○（仮称）札幌駅交流拠点北5西1・西2地区第一種市街地再開発事業環境影響評価準備書について【1回目審議(R4.3.2開催令和3年度第6回審議会)】

図1.7-1 高層部と頂部デザインが全体としてどのように見えるかの検証

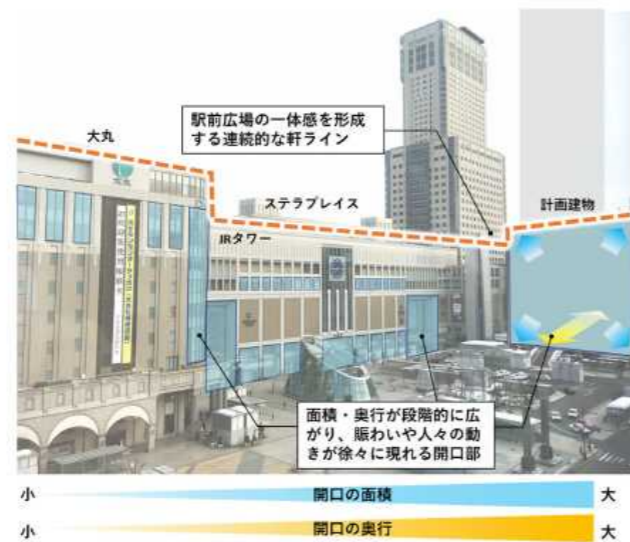
項目	委員名	意見等の内容	都市計画決定権者回答<補足説明>
景観	小篠委員	<p>○要約書P344の景観の予測手順において、景観審議会の構想段階、設計段階のプレ・アドバイス手続を環境影響評価の手続に戻すという矢印はあるが、環境影響評価の手続から景観の手続へ戻す矢印がないので、評価書の内容を都計審に反映できるよう望む。答申に、景観の手続においても環境影響評価審議会での意見を参考にしてくださいとの記載をお願いしたい。</p> <p>○要約書 P355（準備書 P8.1.12-26）に記載がある、表_構想段階景観プレ・アドバイスにおける助言の概要と企画提案への反映内容に記載されている内容について、文章だけではわかりにくいので、①一体感について、②アイストップになるアトリウム空間などについて、説明をお願いしたい。</p> <p>○準備書資料編に掲載の図については、評価書では本編に掲載した方がよい。</p>	<p>○（事務局：答申に盛り込む方向で検討します。）</p> <p>○構想段階景観プレ・アドバイスにおける助言の概要と企画提案への反映内容については、資料編 P.1.7-3～4 に掲載している図(下図)を用いて説明。</p> <p>①群としての一体感、グラデーションについて、大丸、ステラプレイス、今回の計画建物に向かうにしたがって開口面積が大きくなっていくことをグラデーションと記載しました。その他図 1.7-2 の点線で示すように駅前広場に面する建物の軒高を概ね揃えることで一体感をつくっていく考えです。ファサードデザインについては、ステラプレイスや JR タワーなどの調和にも配慮しながら、今後、詳細を詰めていきたいと考えています。</p> <p>②アイストップとなる辻空間（四つ角に面した空間）について、今回の建物は、幾つかの辻空間に建物が面してまいります。その辻空間は、通りの遠くのほうから見えてくる空間になり、その部分にはできる限りエントランスなどを設けて人を受けていくことを考えており、それがまちからの人の流れを受け止めるという文章表現になっています。</p> <p>○評価書においては、本編、要約書に図 1.7-1～3 を掲載するようにしたいと思います。</p>

「高層部の中間階のテラスなど、人の活動の場がステップ状に見える様子による、新たなランドマークをつくり出す。」

図1.1-5 事業区域及び隔地駐車場近傍における将来の交差点需要率の検討結果

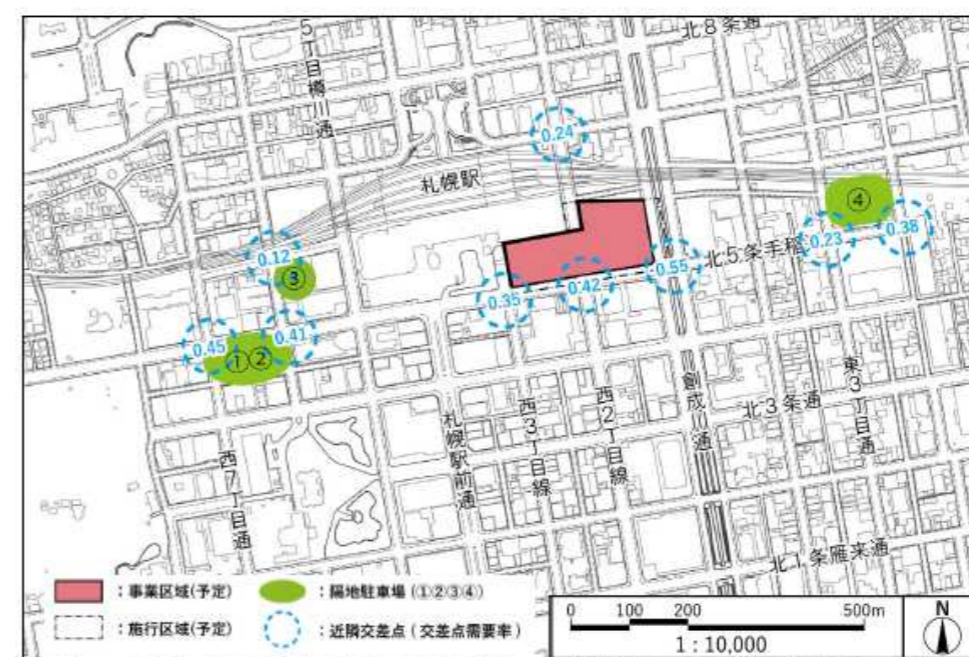
項目	委員名	意見等の内容	都市計画決定権者回答<補足説明>
温室効果ガス	奈良委員	○建物の外装仕様等の検討について、断熱性能を高くするというのは、建物自体が出す温室効果ガスを抑制するのにとても有効な手段であるため、屋上断熱だけではなく、壁断熱も含めた外装の選び方を今後やっていただきたい。	○壁断熱も含めた外装の選び方については、今後検討していきたいと考えています。
交通		○バスの出入動線について、バスの出入口が石狩街道に直に出るような計画となっている。新しい信号がつくのか検討状況について聞きたい。	○周辺交差点の交通検討については、資料編 P1.3.-33 に掲載している交差点の需要率の検討結果(下図)に示しています。 バスの発生集中交通量は確定していませんが、一定の想定の下、バスの交通量も載せたうえで検討し、交差点容量に余力があることを確認しています。 信号の設置については、警察や道路管理者などと協議を進めて、設置の要否の判断になると思います。

事業区域及び隔地駐車場近傍の交差点において、供用後の発生集中交通量を加えた交差点需要率は、図1.1-5に示すとおりである。各予測交差点において、「交通の処理が可能とされる交差点需要率0.9」を下回ると予測する。
